BOLETÍN DE ACLARACIONES Nro. 02

El presente Boletín de Aclaraciones se lo emite según lo estipulado en las Políticas para la Adquisición de Bienes y Obras financiadas por el Banco Interamericano de Desarrollo GN- 2349-15, en la sección B. Documentos de Licitación - Claridad de los Documentos de Licitación, en el numeral 2.25.

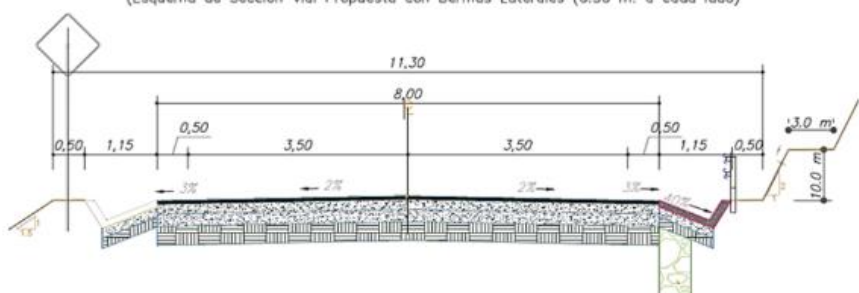
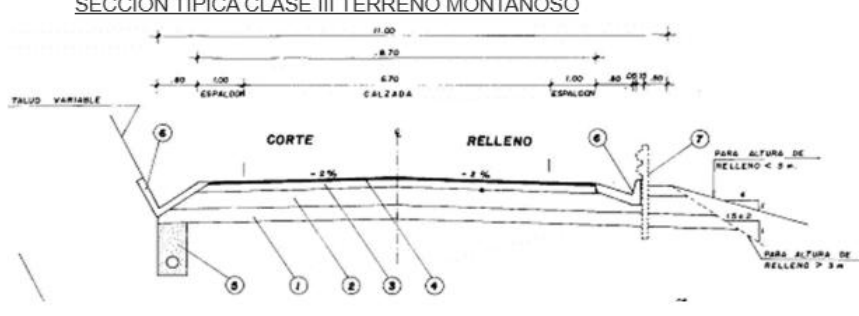
En atención a lo dispuesto en el documento de Solicitud de Ofertas (SdO), específicamente en la Tabla 1 "Calificación", numeral 4 "Experiencia", Subfactor 4.1 (a) "Experiencia General en Construcciones", donde se establece en el requisito (ii) que:

"Se requiere Experiencia en diseño de Obras individualmente o como miembro de una APCA, subcontratista por lo menos en los últimos 15 años previos a la fecha de publicación del presente proceso."

Asimismo, en los Requisitos de Presentación se indica que dicha experiencia puede ser acreditada por un subcontratista especializado.

Al no existir un formulario definido para el Subcontratista favor aclarar:

¿Esta experiencia debe ser documentada mediante el Formulario EXP-4.1 “Experiencia General en Construcciones”, o corresponde presentarla en un formato distinto específicamente previsto para tal efecto?
	RESPUESTA/ACLARACIÓN
	<ol style="list-style-type: none">1. El oferente debe presentar el Formulario RAN en concordancia con la metodología propuesta, sustentando la aplicabilidad de soluciones y ensayos que respalden las mismas, de manera obligatoria.2. De acuerdo con el Documento Estándar de Licitación (SDO), Sección I. Instrucciones a los Oferentes (IAO), numeral 12.2, literal f), el oferente debe presentar “prueba documental”, de acuerdo con las IAO 18.2, donde se consignen las Calificaciones del Oferente para ejecutar el Contrato, si se acepta su Oferta”. En este sentido, para dar cumplimiento al numeral 3. Personal Clave y a lo requerido en la Tabla 5: Factores técnicos, sub-factores y ponderaciones para el personal clave propuesto, el oferente está obligado a adjuntar la documentación de respaldo que permita verificar objetivamente la información declarada.3. De acuerdo con el Documento Estándar de Licitación (SDO), Sección I. Instrucciones a los Oferentes (IAO), numeral 12.2, literal f), el oferente debe presentar “prueba documental”, de acuerdo con las IAO 18.2, donde se consignen las Calificaciones del Oferente para ejecutar el Contrato, si se acepta su Oferta”. En este sentido, para dar cumplimiento numeral 4. Equipos, incluido en la Sección III. Criterios de Evaluación y Calificación la Solicitud de Ofertas (SdO), el oferente está obligado a adjuntar la documentación de respaldo que permita verificar objetivamente la información declarada.4. Respecto a los criterios de evaluación y calificación aplicables al Formulario FIN-3.3 “Recursos Financieros”, se aclara que el documento de licitación establece que la evaluación financiera del oferente se realiza de manera integral, considerando en conjunto la información presentada en los Formularios FIN-3.1 (Capacidad Financiera), FIN-3.2 (Requisitos de Ingresos Promedio Anual) y FIN-3.3 (Recursos Financieros). Estos formularios son parte sustantiva del análisis de calificación financiera del oferente, constituyendo un insumo para verificar el cumplimiento de los criterios mínimos establecidos en la Sección III, así como la suficiencia de los recursos disponibles para atender las necesidades de flujo de caja derivadas de la ejecución contractual.5. La Experiencia en diseño de obras deberán ser presentadas en el Formulario EXP-4.1 “Experiencia General en Construcciones”, especificando si corresponde al Oferente o al Subcontratista.
